# **SUCTA - PERÚ**

**SUCTA PERU**  
**SP.GG.024.2023**

### INFORME TÉCNICO SUCTA PERÚ

A : GERENCIA GENERAL DE CORPAC S.A.  
DE : JUNTA DIRECTIVA SUCTA PERÚ  
ASUNTO : OBSERVACIONES TÉCNICAS, OPERACIONALES SOBRE EL  
NUEVO EDIFICIO, AMBIENTES DESTINADOS PARA LA NUEVA  
TORRE DE CONTROL DE LIMA Y SERVICIO A SER PROVISTO  
REFERENCIA: CARTA SP.022.2023

Fotos 7 y 8. Kitchenet de Primer piso, alejada y con cajas de fuente de poder y maquinas que no deberían estar ahí.

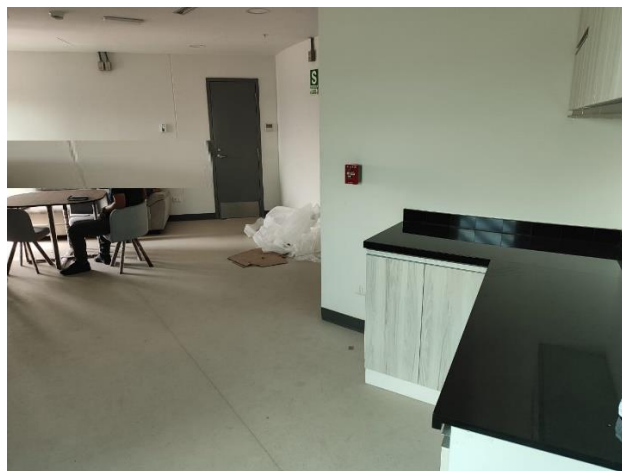
Se cuenta dos áreas en apariencia para **Kitchenet o sala de esparcimiento**, la primera bajo el piso del fanal, el tamaño es apropiado, pero no tiene cañerías ni esta provista de lavadero de cocina, a pesar de contar con el mueble de kitchenet, por ende tampoco tiene agua aun si tiene un baño adyacente y la segunda en el primer piso, muy alejada y sin coherencia con su propósito de tener a los CTAS atentos y a la expectativa de retornar al fanal en cualquier situación imprevista que lo requiera, se observa en ella además cajas de energía que deberían estar ubicadas en otro punto y otros obstáculos dentro del ambiente que reducen su espacio en un 10% aproximadamente. Podría usarse la de primer piso como área de esparcimiento descanso o ejercitación con máquinas y pesas y la más cercana a fanal como habitación de descanso o habilitarla con lavadero de platos. Ver fotos 7,8 y 9

Foto 13. Tuberías expuestas y diseminadas en todo el edificio incluido propio fanal

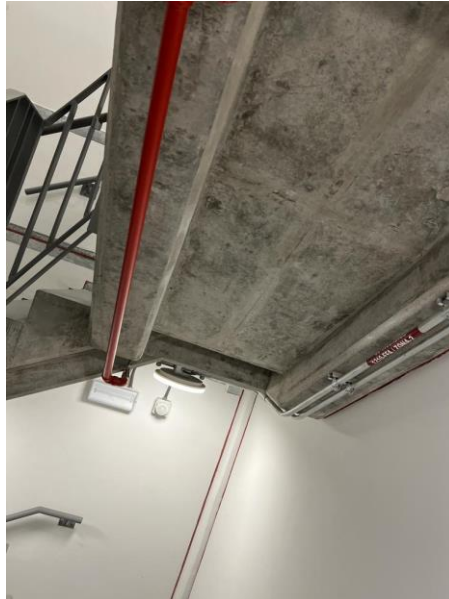
Se advierte tubos metálicos en las columnas del fanal, expuestos y sin ningún tipo de recubrimiento aislante, así también abundan las tuberías por doquier en todo el edificio, incluso en las escaleras de emergencia que deberían estar totalmente libres para cualquier evacuación en caso de siniestro, sería también materia de inspección por parte del INDECI. Foto 13

Foto 14. Sistema Manual de Persianas

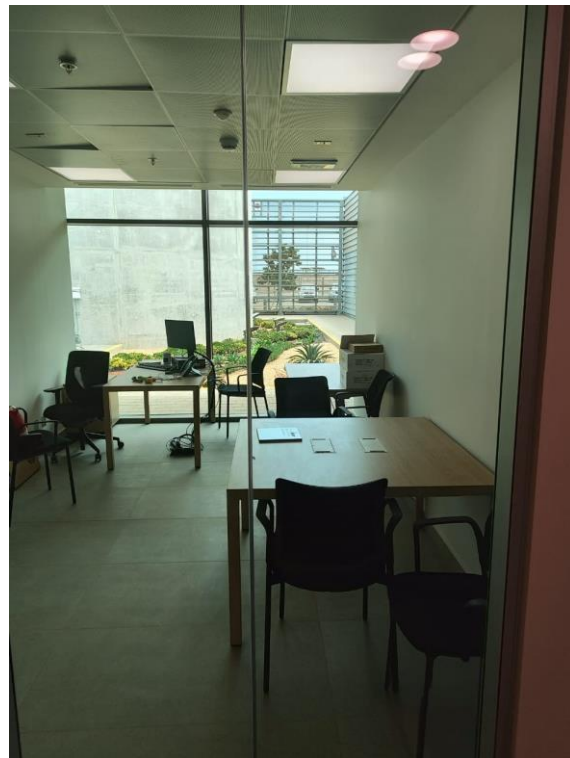
Se observa un sistema de subida y despliegue de persianas de tipo manual que al operar pudiese causar quemaduras en la mano del que las opere. Por su tamaño y peso deberían ser a control remoto. Sobre este punto se observa una urgencia en haber instalado este equipo sin tener en cuentas las condiciones mínimas de ergonomía para la llamada Nueva Torre de Control. Foto 14
